# **Technische Information 06.2007**

# Garten- Häcksler

# Übersicht

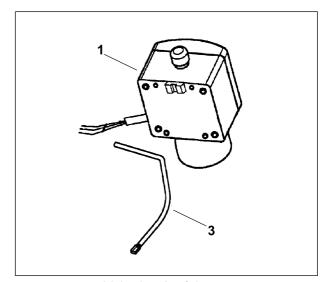
- 1. Geänderter Schalter
- 2. Geänderter Einsatz

Umbausatz

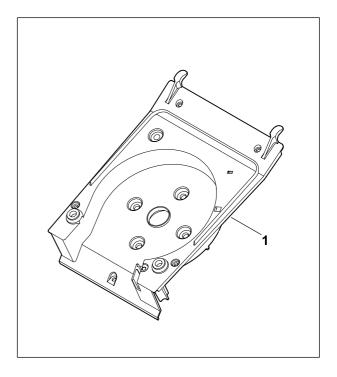
Zur Funktionsoptimierung kommt bei den Modellen GE 103 und GE 105 ein geänderter Schalter 1 mit Tastenfeld anstatt einem Drehschalter zum Einsatz.

Aufgrund des geänderten Schalters 1 wird ein neuer Endschalter 6 verbaut.

Die Stange 3 entfällt dadurch.

Modell	ab Serialnummer
GE 103	4 31 232 055
GE 105	4 31 184 274
GE 101	als Ersatzteil
